감사결과처분(요구)서

제 목 재난취약지구 정비공사 미시공 공종 정산 소홀
관 계 기 관 △△△△△△△△△△△△△△
내 용

○ 현장 시공사진(준공사진 참고)

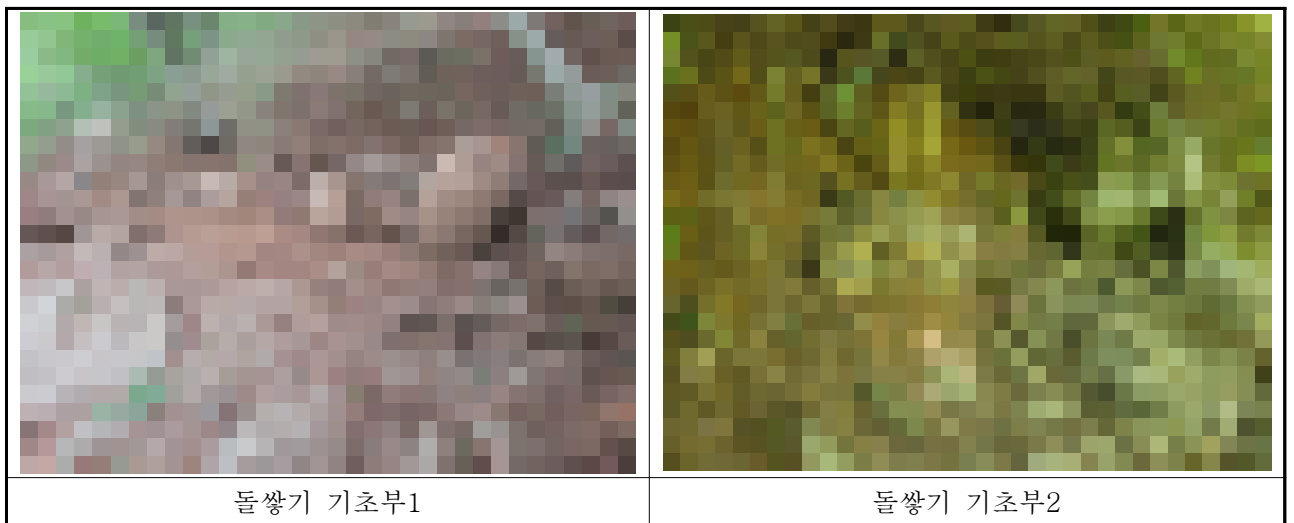
○ △△△△△△△△△△△△에서는 2022년 재난취약지구 정비공사를 시행(2022. 5. 6. ~ 8. 3.)하면서, 설계도서 확인결과 돌쌓기 공종에서 기초부분 콘크리트 타설 및 부직포 설치가 설계에 반영되어 있었으나,

○ 돌쌓기를 실시하는 과정에서 현장 여건으로 인해 기초부분 콘크리트 타설 및 부직포 설치가 제한되어 현장 실정에 맞게 설계변경이 필요한 실정이었으나, 해당 공종에 대하여 설계변경을 하지 않고 준공하여 미시공된 부분의 준공금 정산(3,107,130원)을 소홀히 한 사실이 있음.

- 기초부분 콘크리트 타설 및 부직포 설치 미시공 공중에 따른 과다 집행된 공사비 금3,107,130원 회수 조치
